## **Zivilgesellschaft fordert alternatives Planungskonzept zu RWE-Entwürfen - Konzept von ZKS/ANSEV sichert Erhalt von Wald und Dörfern**

### **Stellungnahme der AG Naturraum im ZKS/ANSEV zur „Information der RWE Power AG an die Landesregierung über die Anpassung der Planungen für das Rheinische Revier“**

**Abbildung 1:** Ausdehnung der überhöhten Innenkippe (Flächenangabe) zum Stand: Herbst 2019, (zeitl. Zuordnung war am Abbaustand der obersten Tagebau-Sohle möglich)

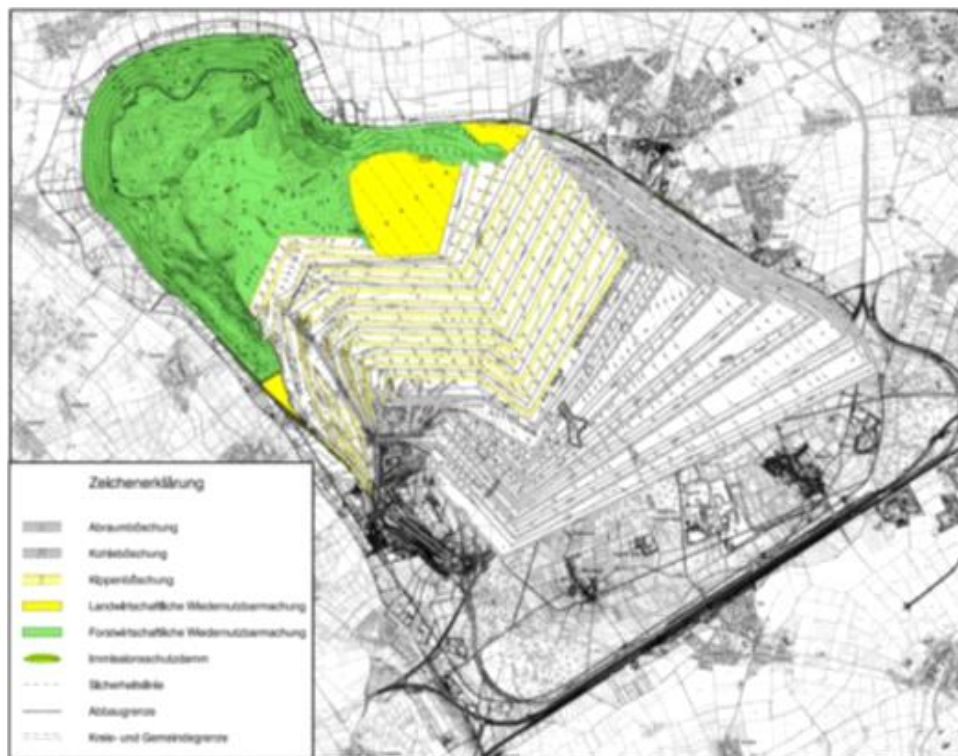
Eine qualitative wie räumliche Differenzierung zwischen der überhöhten Innenkippe, wo sich großflächig offenliegender Abraum in immensen Volumina befindet (gegenwärtig auf einer Ausdehnung von etwa 4,3 km<sup>2</sup>, siehe Abbildung 1) und den rekultivierten Bereichen der Sophienhöhe wird wohlweislich vermieden. Anhand der skizzenhaften Darstellungen des Tagebaus Hambach, die der Öffentlichkeit präsentiert werden, wird diese Falschinformation ebenfalls betrieben (siehe Abbildung 2). Hier werden gelbe Felder und grüne Wälder als existent suggeriert, wo sich tatsächlich großflächig „nackte“ Abraummassen bis weit über 150 m Geländeoberkante türmen (siehe nochmals Abbildung 1).

Die überhöhte Innenkippe ragt, ebenso wie die Sophienhöhe, bis zu 200 m über das Umland. [10] Hinsichtlich des Volumens muss deren Dimension oberhalb der Geländeoberkante (GOK) signifikant reduziert werden. Hierzu sollen der Böschungsfuß und damit die gesamte Hanglinie der Innenkippe oberhalb der Geländeoberkante (GOK) um mindestens 500 m in Richtung Nordwest zurückverlegt werden. Die dadurch freiwerdenden Abraummassen stehen zur teilweisen Wiederverfüllung des Tagebau-Restlochs und zur weiteren Abflachung der Seeböschungen zur Verfügung. Die im RWE-Papier als „instabil“ bezeichneten Sedimente [2, S.7] finden zur Deponierung einen weitaus besseren Platz in den Tiefbereichen des Tagebau-Restlochs. Als „instabile“ Materialien sind sie dort weitaus sicherer aufgehoben, als auf einer überhöhten Innenkippe > 150 m über GOK.

**Abbildung 2: Irreführende RWE-Darstellung des Tagebaus Hambach zum Stand 2020:**

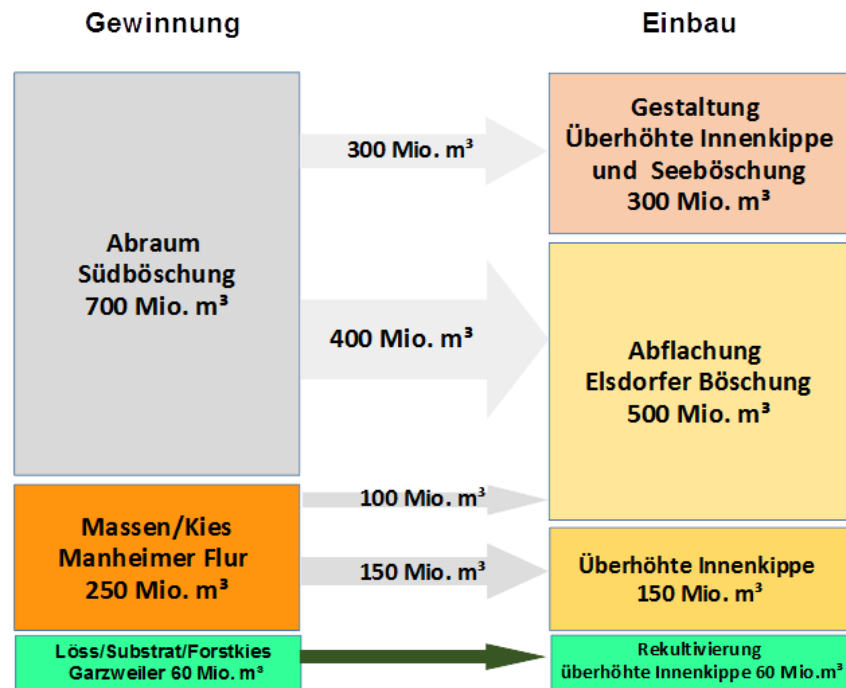
Damit betreiben die Verantwortlichen von RWE Power entgegen hinlänglich bekannter und sichtbarer Tatsachen mit ihren Falschinformationen eine Irreführung der Landesregierung und der Öffentlichkeit. So sprechen sie grundsätzlich von der Sophienhöhe als einem in seiner Gesamtheit bereits rekultivierten Gebiet, dem aus diesem Grunde keinesfalls mehr Abraummassen zur Rückverfüllung in das Tagebau-Restloch entnommen werden dürften.

Der hier abgebildete Rekultivierungsstand der überhöhten Innenkippe über GOK ist zum gegenwärtigen Stand 2020 nicht vorhanden und wird auf Grund der fortlaufenden Verkippungsarbeiten bis zu deren Abschluss voraussichtlich im Jahr 2030 nicht realisiert werden (können). Die hier dargestellten gelben Felder und grünen Wälder sind nicht existent. Stattdessen türmen sich hier großflächig „nackte“ Abraummassen bis weit über 150 m der Geländeoberkante.

Abbildung 5

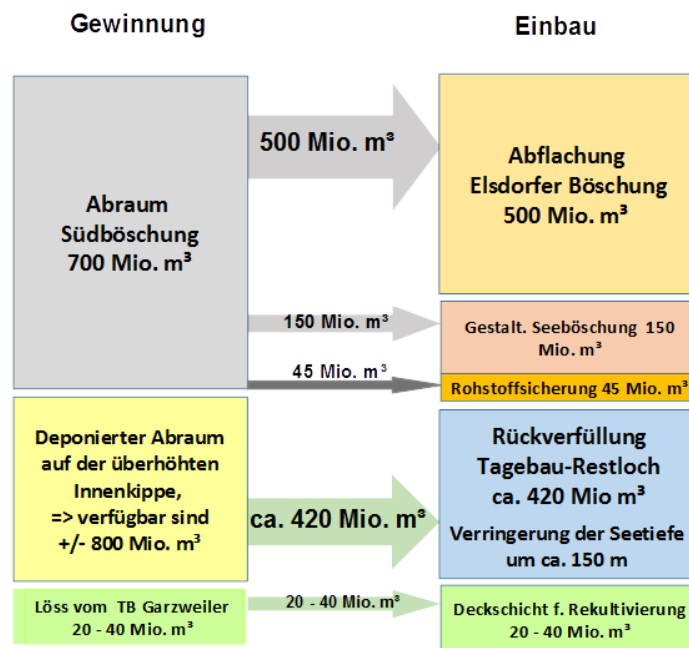
- Die zwischen der rückverlegten Kippe und dem See entstehende Geländeterrasse von 500 m bis 1000 m Breite wäre ein Beitrag zur gebirgsmechanischen Stabilität und Standsicherheit der entstehenden Tagebaufolgelandschaft - die sich bekanntlich in einer Erdbebenregion befindet - da durch diese Struktur die von RWE durchgehend geplante Hanglinie (eine aufgeschüttete Böschung von 3,5 km bis 4 km Länge - vom Seegrund ausgehend - mit einem Höhenunterschied von etwa 500 m) unterbrochen würde. [2, Abbildung auf S. 3], [Anhang, Abbildung: 5]

Abbildung 6

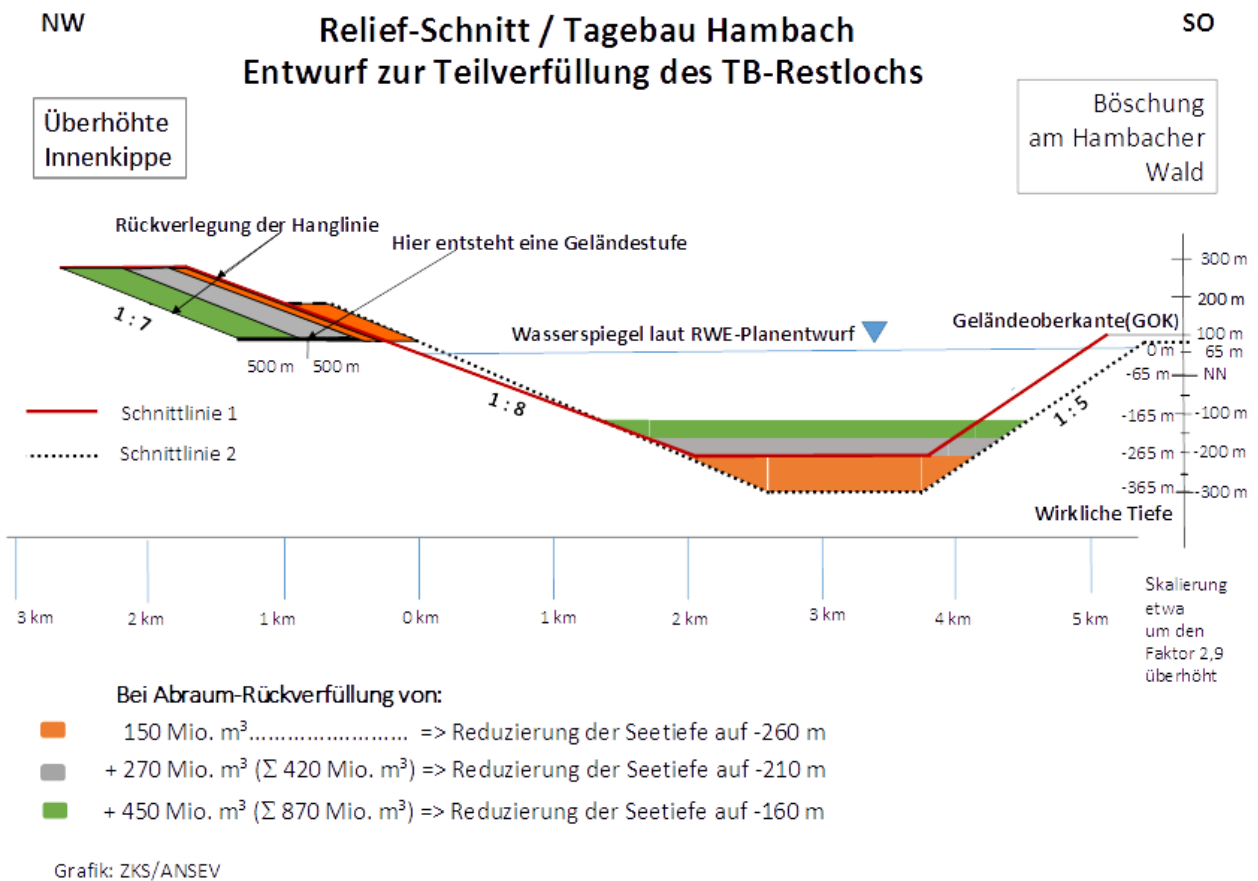
Eine selektive Gewinnung der auf der überhöhten Innenkippe bereits deponierten Abraummassen ist möglich. In der Weise, wie die Abaggerung, Verkippung und Ablagerung dieser Materialien erfolgt: „die nicht aufbaufähigen Materialien werden von aufbaufähigen Materialien gestützt und eingeschlossen“ [2, S.7], kann dieses Abraummaterial genauso differenziert zurückgewonnen werden. Nichts anderes geschieht während des „normalen“ Abbaggers der unterschiedlichen Deckgebirgsstrukturen.

Bei einer rechnerisch veranschlagten Kippenbreite von lediglich 3,8 km (die Kippe erstreckt sich über eine Breite bis ca. 6 km) ergäbe eine Rückverlegung um 500 m bereits ein Volumen von mehr als 300 Mio. m<sup>3</sup> Abraum, die in das Restloch zurückverlagert werden könnten. Unter Berechnung der realistischeren 6 km Breite könnten bis zu 480 Mio. m<sup>3</sup> Abraum für Böschungsabflachungen und Verfüllung der größten Tiefen des Restlochs genutzt werden.

Bei einer Rückverlegung um 750 m wäre das eine Volumen-Spanne zwischen etwa 420 Mio. m<sup>3</sup> und 670 Mio. m<sup>3</sup> und bei einer Rücknahme der Hanglinie um 1000 m zwischen 600 Mio. m<sup>3</sup> und mehr als 900 Mio. m<sup>3</sup> Abraum, die zur Verfüllung und Verkleinerung des Tagebau-Restlochs zur Verfügung ständen.
